Ministero dell' Ambiente e della Sicurezza Energetica

Commissione Tecnica PNRR - PNIEC

Parere n. 147 del 20/04/2023

Progetto	<p>8095 - Progetto di un nuovo impianto agrivoltaico, denominato "Maniago Solar 1- ELLO 11", della potenza complessiva di 96,09 MW e delle relative opere di connessione alla RTN, da realizzarsi nel Comune di Maniago (PN)</p> <p>ID_VIP: 8095</p>
Proponente	<p>ELLOMAY SOLAR ITALY Eleven S.r.l.</p>

Figura 5 - Verifica degli impianti ad energia solare nei dintorni dell'area di progetto

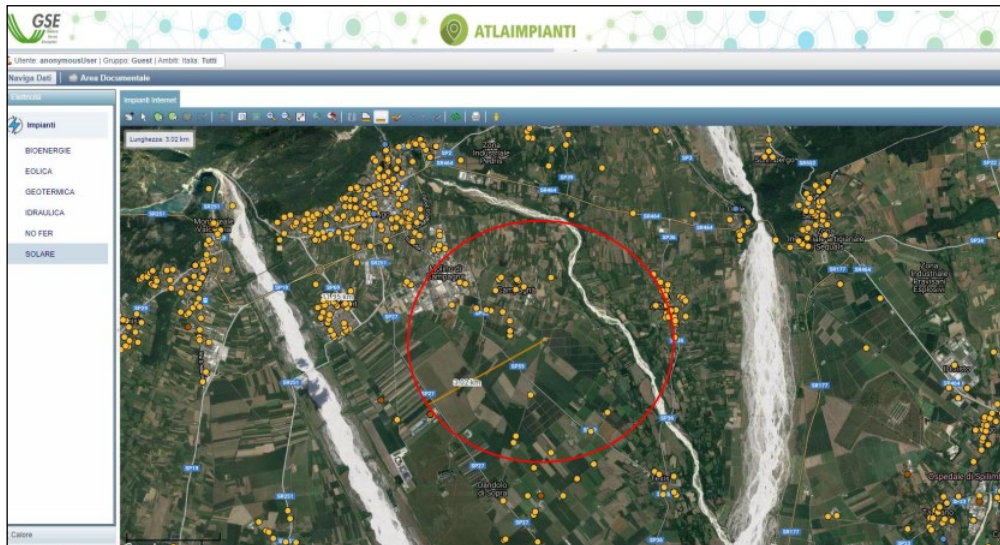
Da una verifica d'ufficio effettuata dalla Commissione in data 16/03/2023 sul portale pubblico Atlaimpianti del GSE https://atla.gse.it/atlaimpianti/project/Atlaimpianti_Internet.html, è stato possibile confermare quanto rappresentato dal Proponente nella documentazione fornita.

Da un'ulteriore verifica effettuata in data 16/03/2023 dalla Commissione sul portale pubblico del MASE "Valutazioni e Autorizzazioni Ambientali"¹⁵ nel raggio di 10 km dal centroide dell'area di impianto non risulta attualmente all'esame alcun Progetto.
